通学路要望箇所図（鳥飼小学校）

通学路要望箇所図(千里丘小学校)

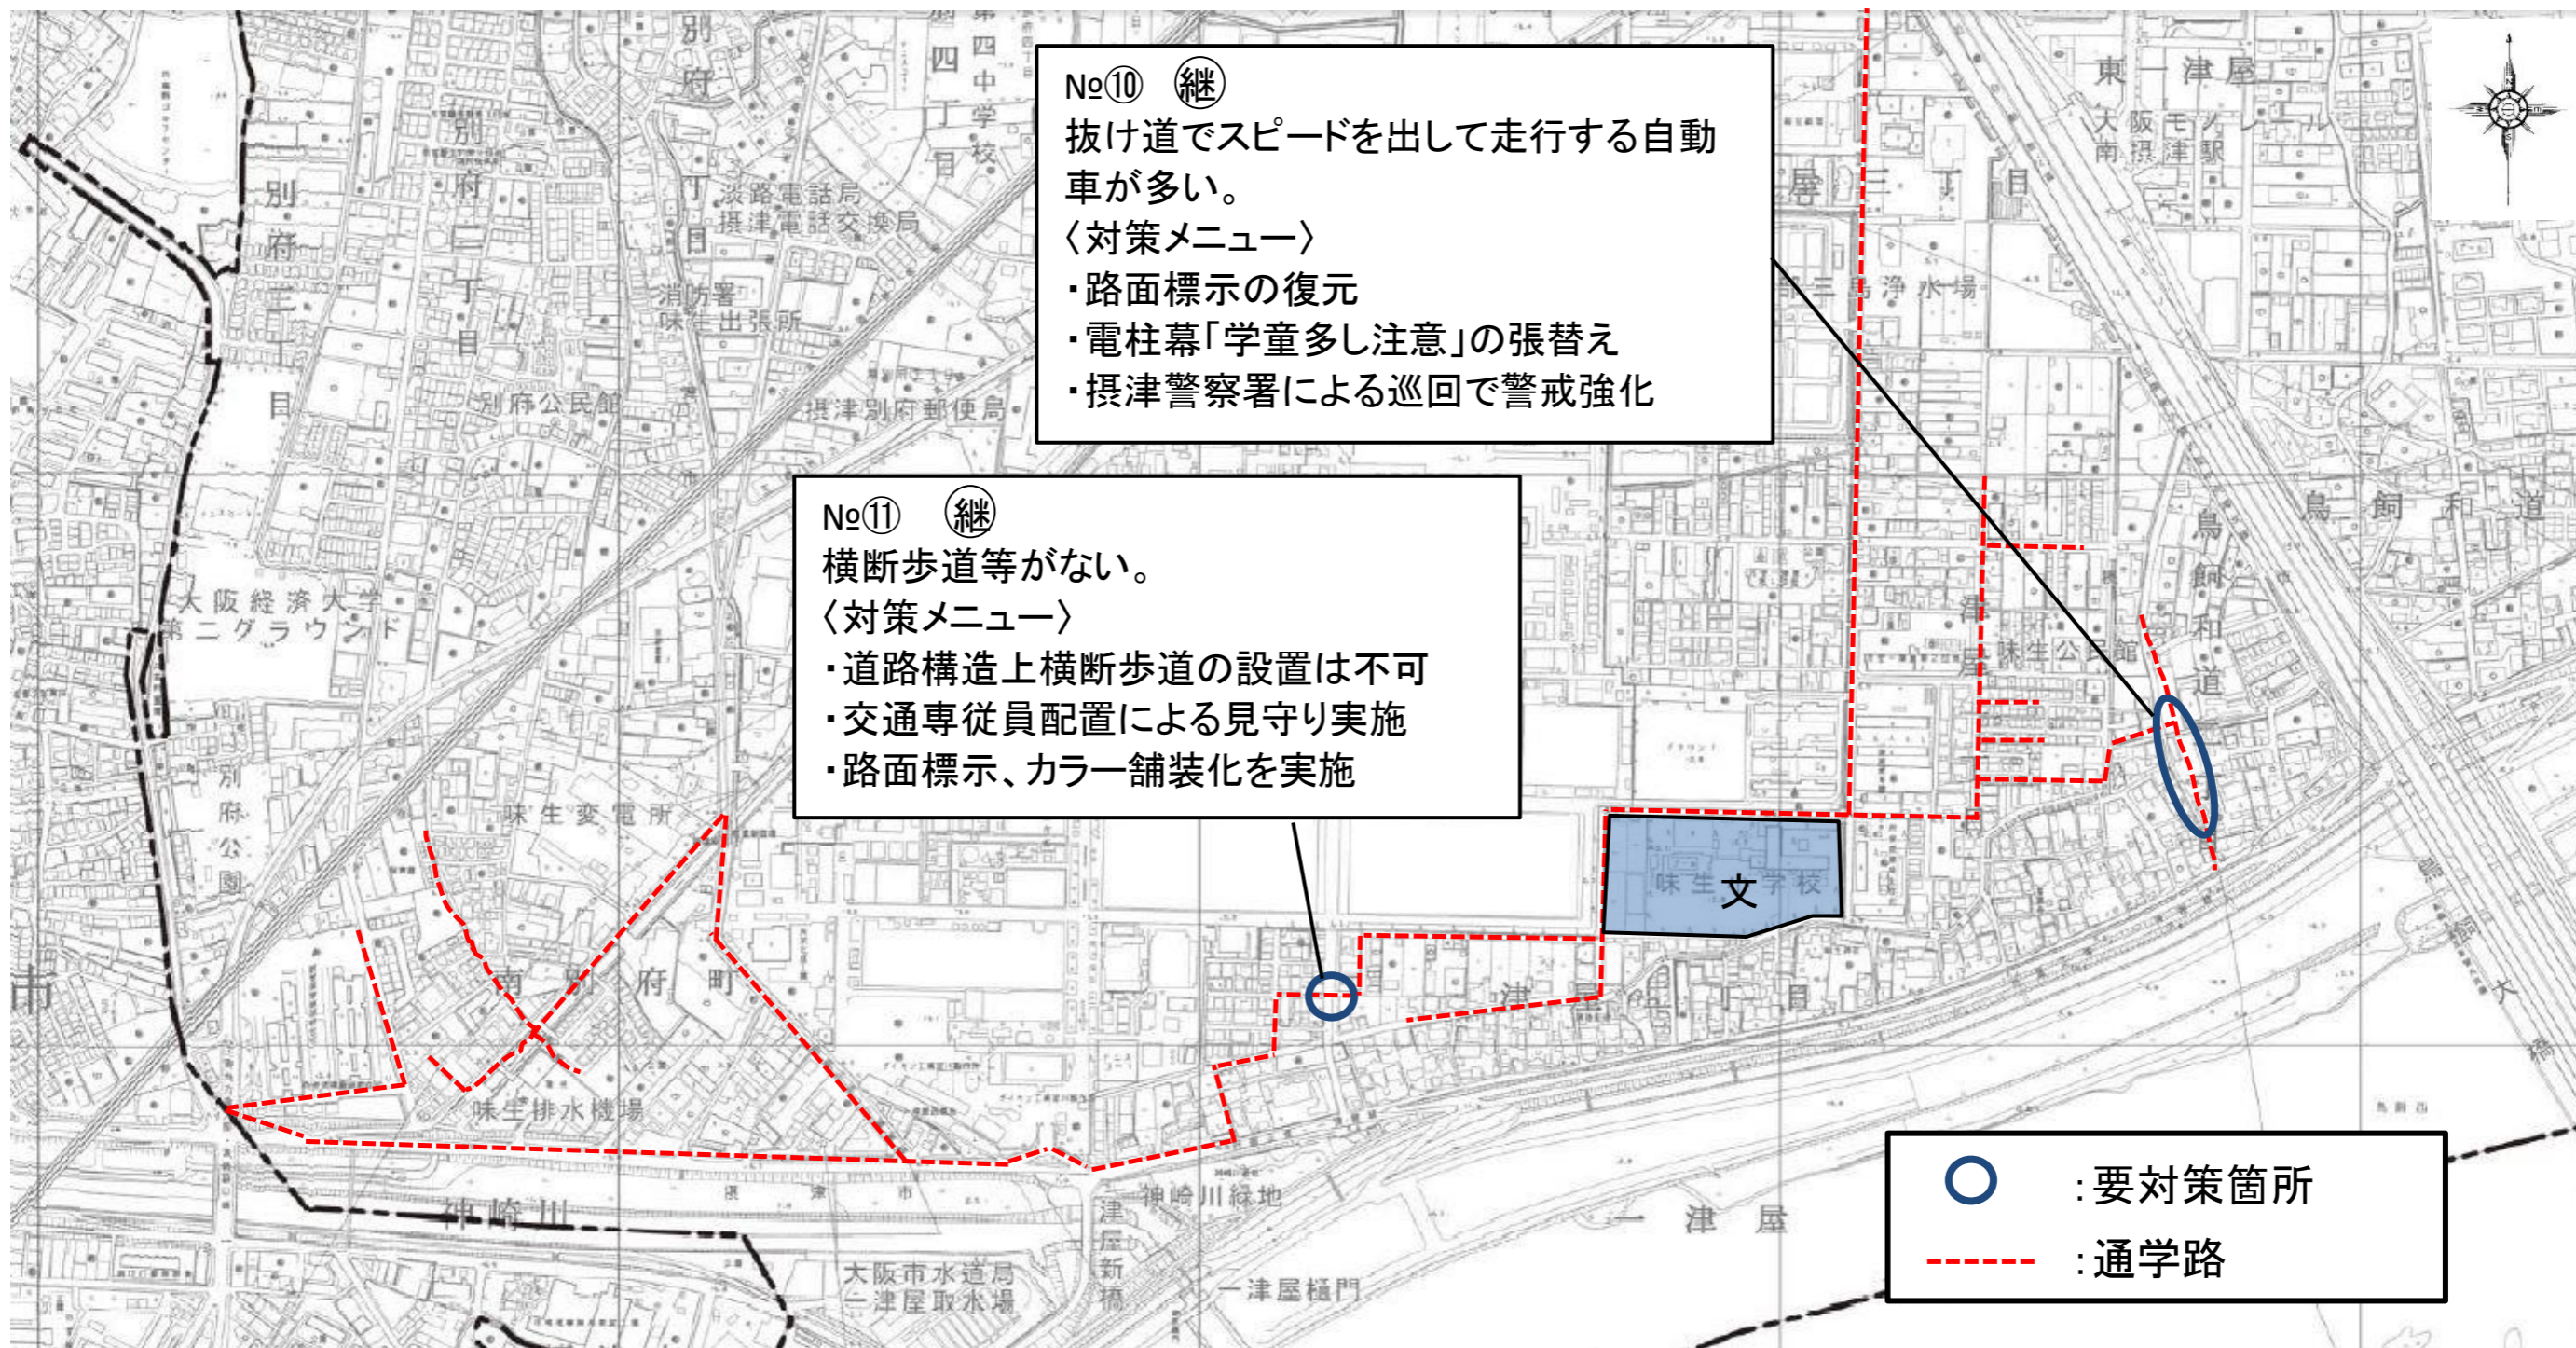
No⑤
複雑な形の三叉路。登校時に自転車、バイク、自動車等の交通量が多く、見通しも悪いため、交通事故の危険性が高い。
〈対策メニュー〉
・幅員狭く、車両通行にも影響するため歩道スペースの確保は困難

No⑦
歩車道の分離のない道路。カーディーラー臨時駐車場の設置に伴い、交通量も増加しており、自動車と接触する危険がある。歩車道を区別する対策が実施できれば良い。
〈対策メニュー〉
・幅員狭く、車両通行にも影響するため歩道スペースの確保は困難
・カーディーラー責任者と面談し、車両出入りの際は注意いただくよう依頼

No⑧
歩車道の分離のない道路。交通事故に繋がる危険がある。歩車道を区別する対策が実施できれば良い。
〈対策メニュー〉
・幅員狭く、車両通行にも影響するため歩道スペースの確保は困難

No⑥
歩車道の分離のない道路。交通事故に繋がる危険がある。歩車道を区別する対策が実施できれば良い。
〈対策メニュー〉
・幅員狭く、車両通行にも影響するため歩道スペースの確保は困難

No⑨
歩車道の分離がない道路。交通事故に繋がる危険がある。歩車道を区別する対策が実施できれば良い。
〈対策メニュー〉
・「自転車、歩行者に注意」電柱幕を設置し、注意喚起

通学路要望箇所図(摂津小学校)

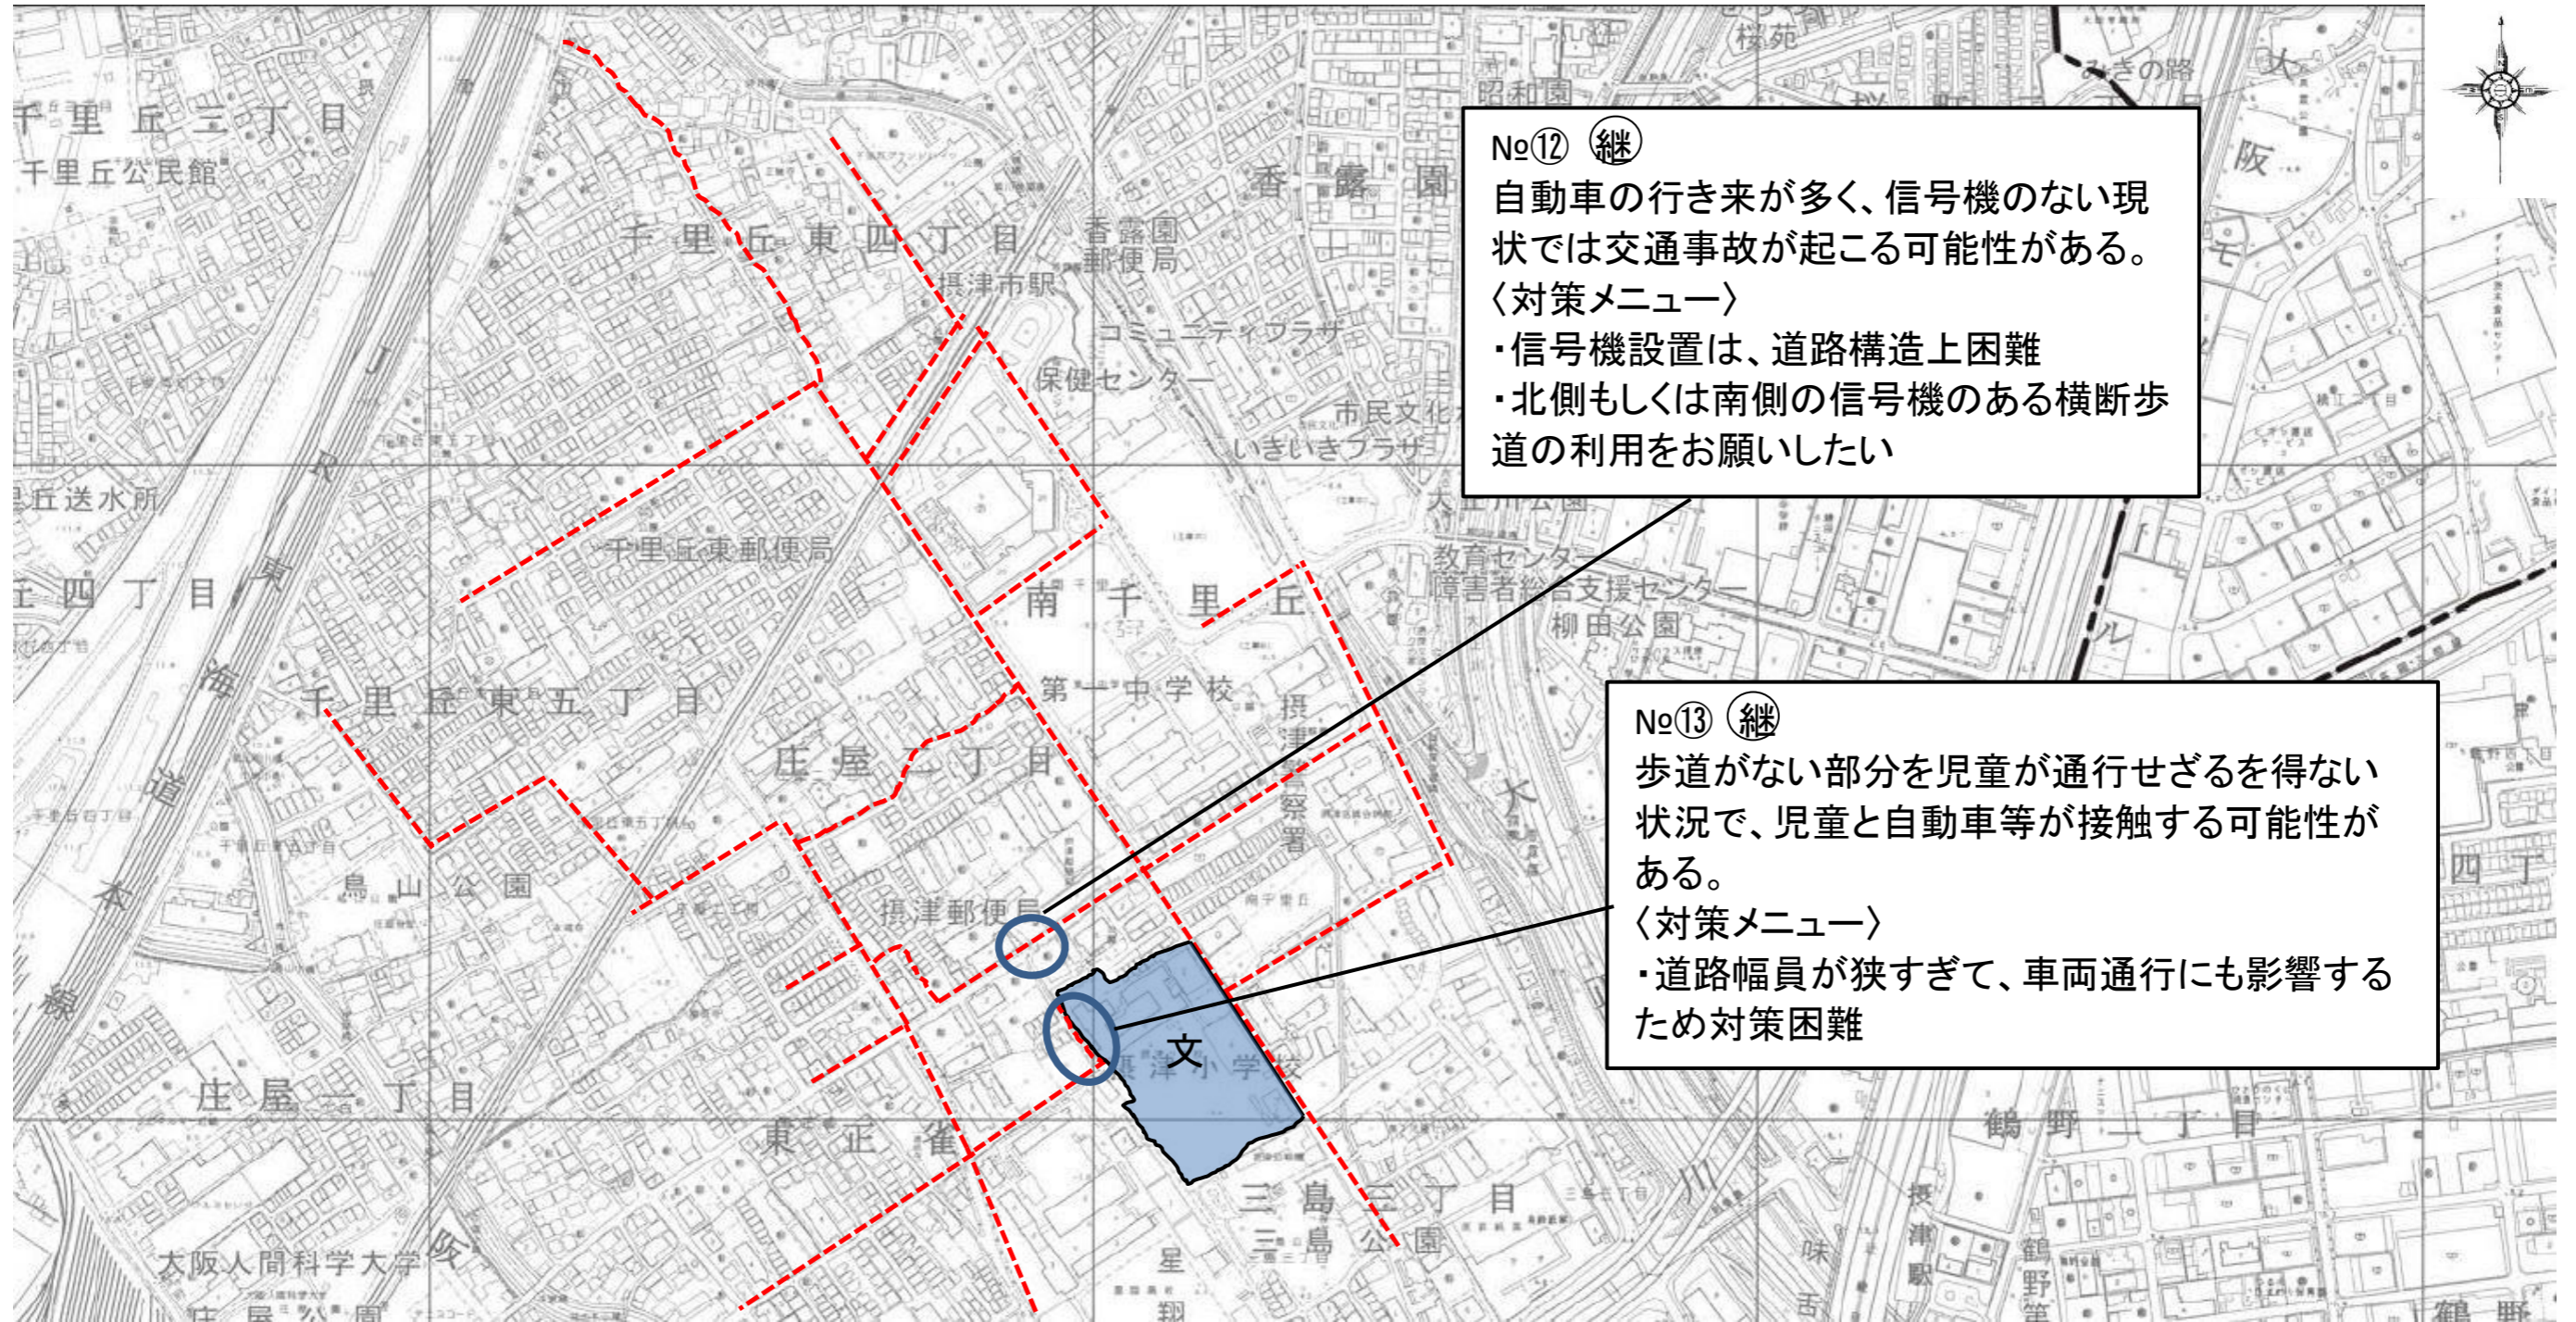
No⑫ ③
自動車の行き来が多く、信号機のない現状では交通事故が起こる可能性がある。
〈対策メニュー〉
・信号機設置は、道路構造上困難
・北側もしくは南側の信号機のある横断歩道の利用をお願いしたい

No⑬ ③
歩道がない部分を見童が通行せざるを得ない状況で、児童と自動車等が接触する可能性がある。
〈対策メニュー〉
・道路幅員が狭すぎて、車両通行にも影響するため対策困難

通学路要望箇所図(鳥飼北小学校)

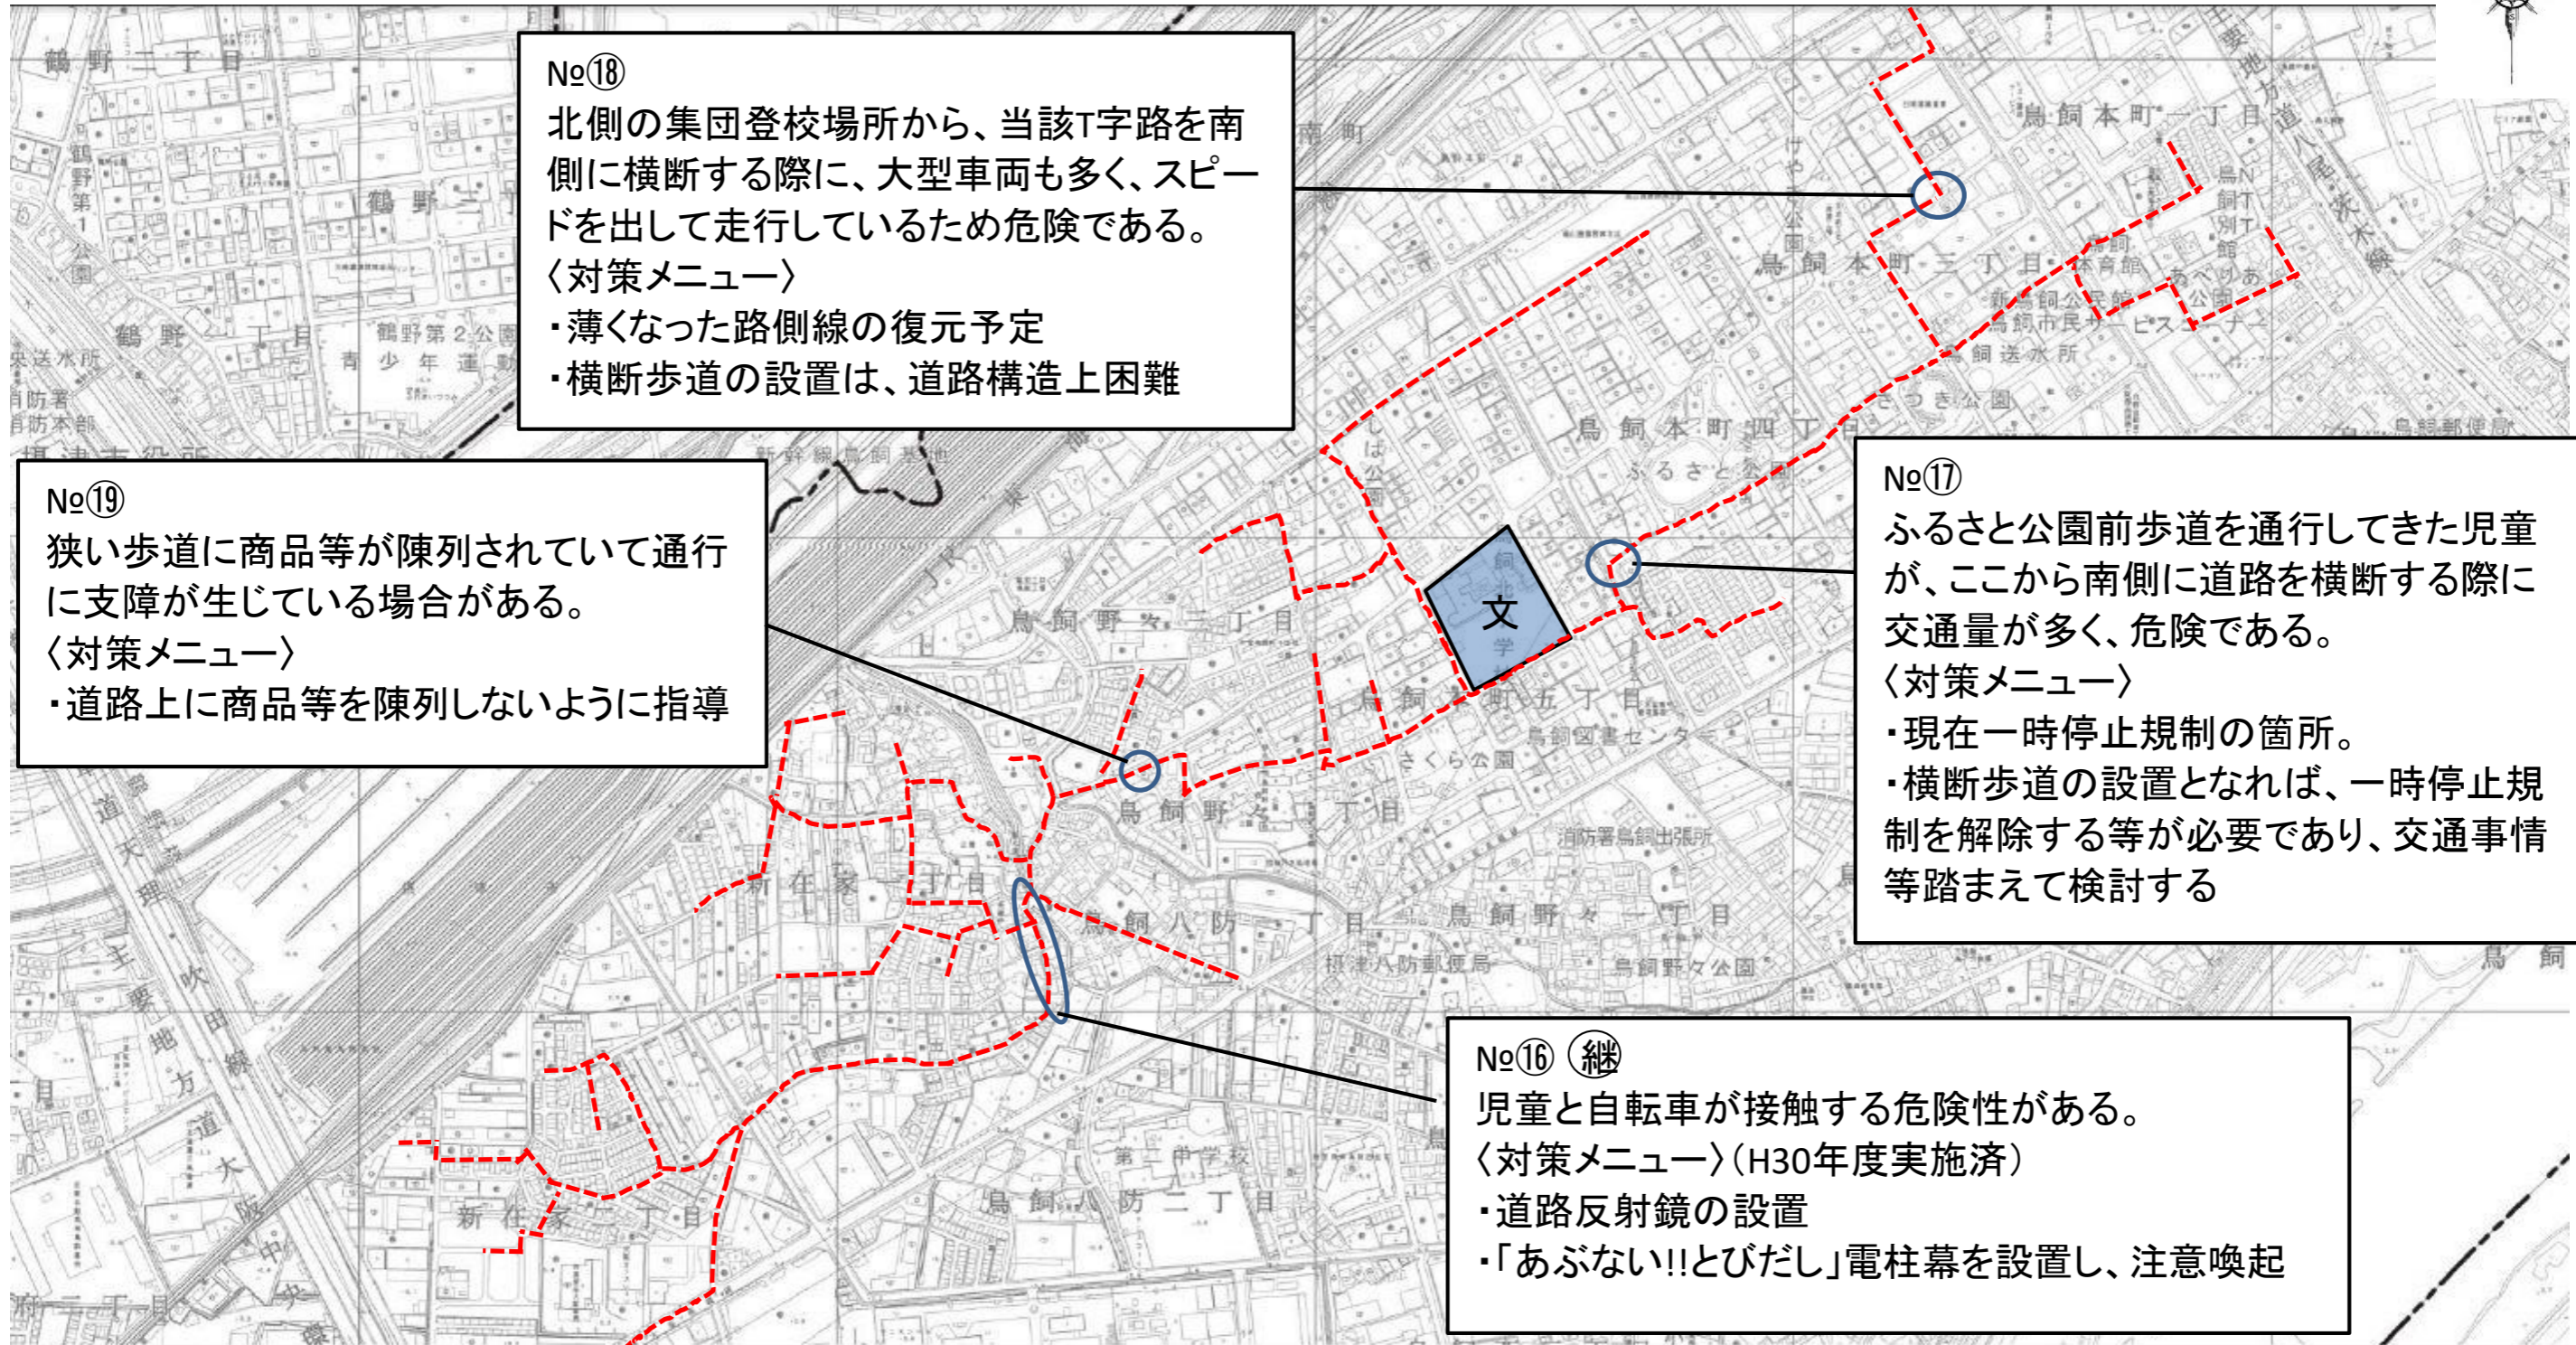
No.18
北側の集団登校場所から、当該T字路を南側に横断する際に、大型車両も多く、スピードを出して走行しているため危険である。
〈対策メニュー〉
・薄くなった路側線の復元予定
・横断歩道の設置は、道路構造上困難

No.19
狭い歩道に商品等が陳列されていて通行に支障が生じている場合がある。
〈対策メニュー〉
・道路上に商品等を陳列しないように指導

No.17
ふるさと公園前歩道を通行してきた児童が、ここから南側に道路を横断する際に交通量が多く、危険である。
〈対策メニュー〉
・現在一時停止規制の箇所。
・横断歩道の設置となれば、一時停止規制を解除する等が必要であり、交通事情等踏まえて検討する

No.16 (継)
児童と自転車が接触する危険性がある。
〈対策メニュー〉(H30年度実施済)
・道路反射鏡の設置
・「あぶない!!とびだし」電柱幕を設置し、注意喚起
